AVIS RELATIF À LA PROTECTION CONTRE LES EVENTUELS EFFETS NOCIFS ET NUISANCES PROVOQUÉS PAR LES RAYONNEMENTS NON IONISANTS GÉNÉRÉS PAR DES ANTENNES ÉMETTRICES STATIONNAIRES

Commune : ESTAIMPUIS - Exploitant : ORANGE

Référence exploitant : 406C1_1 / 30792C1_1 / 40792C1_1 / 50792C1_1

Rapport n° 363 / 2024

Figure 1 : Vue en plan des lieux de séjour et des points de contrôle

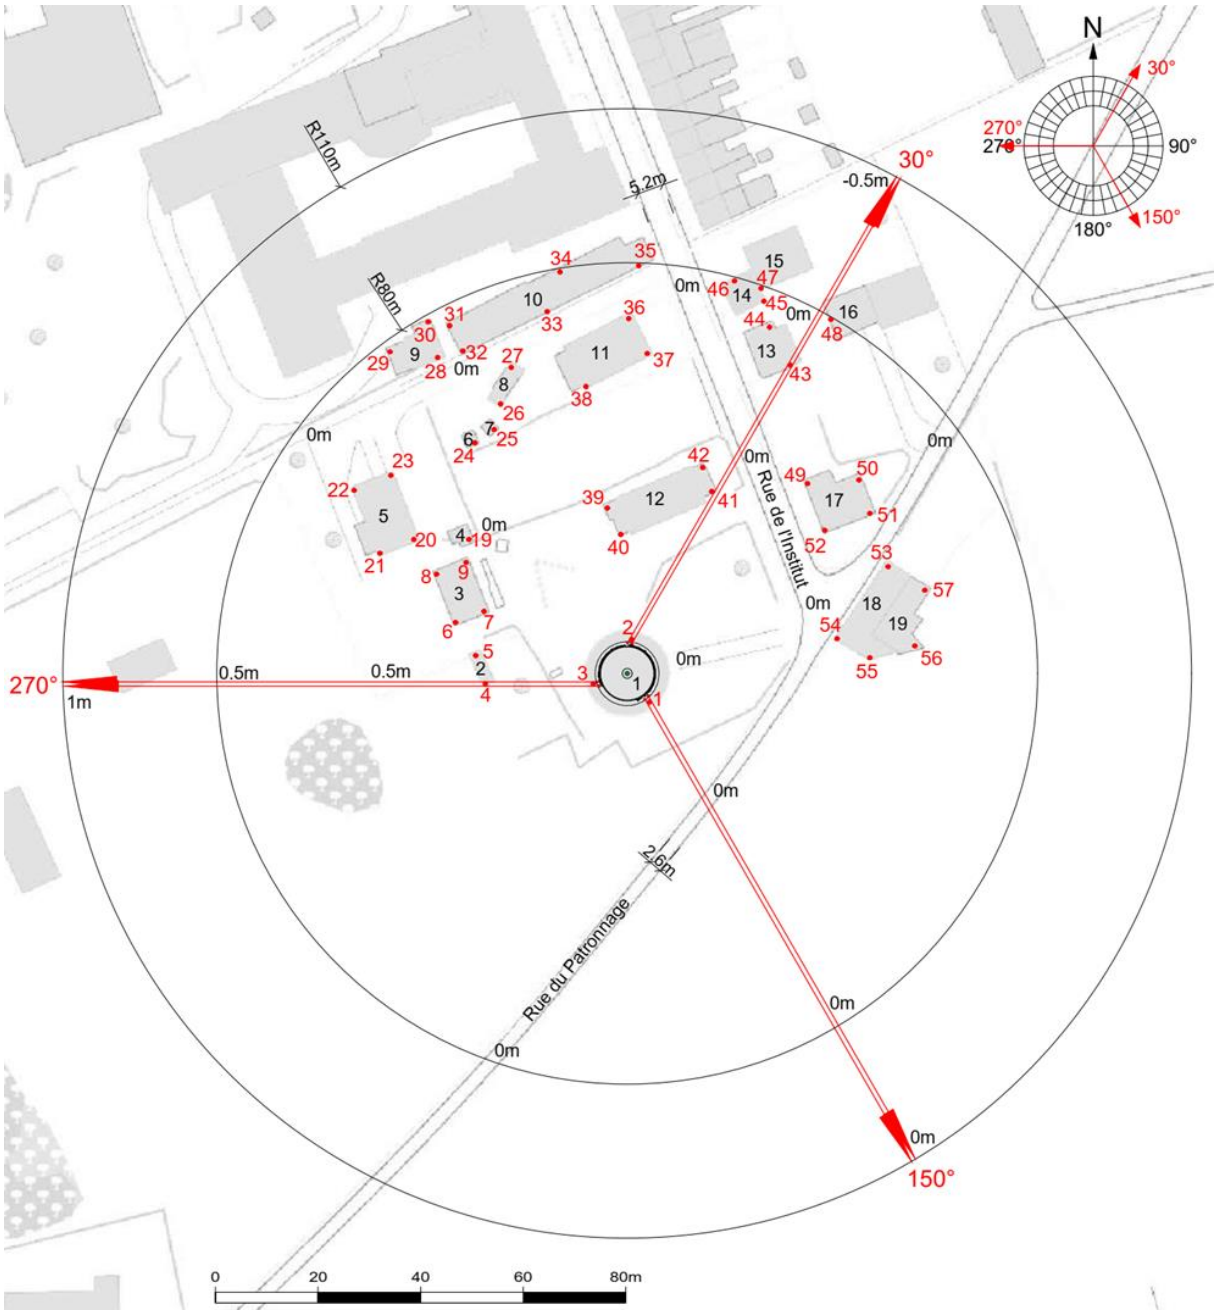
En ce qui concerne les antennes de l'installation mentionnées dans le tableau 1, la distance maximale à laquelle la limite pourrait être atteinte, à l'extérieur, est égale à 77,2 m. S'il n'y a pas de LS à une distance inférieure, les antennes respectent forcément la limite d'immission.

Dans le cas des LS situés à l'intérieur des bâtiments, une atténuation d'obstacle est prise en compte et il en résulte que la distance maximale à laquelle la limite pourrait être atteinte se réduit à 54,6 m.

Figure 2 : Vue en plan des installations d'antennes dans un rayon de 300 mètres autour de l'installation faisant l'objet de la demande d'avis

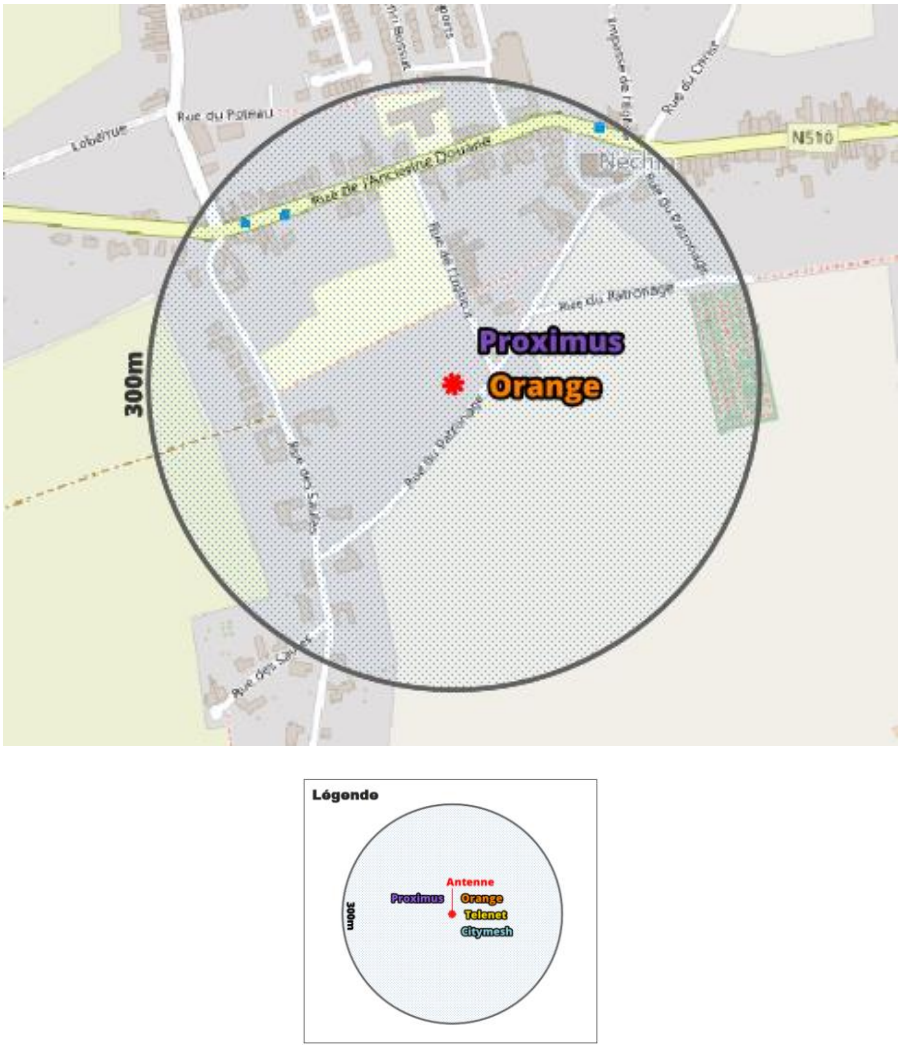
Compte tenu du nombre d'installations localisées dans la figure 2, il apparaît que l'intensité du rayonnement électromagnétique généré, dans les lieux de séjour situés à proximité de l'installation référencée dans le paragraphe 2, par l'ensemble des antennes émettrices stationnaires de l'ensemble des exploitants du même site d'antennes émettrices stationnaires respecte la limite fixée à l'article 4, § 2 du décret.
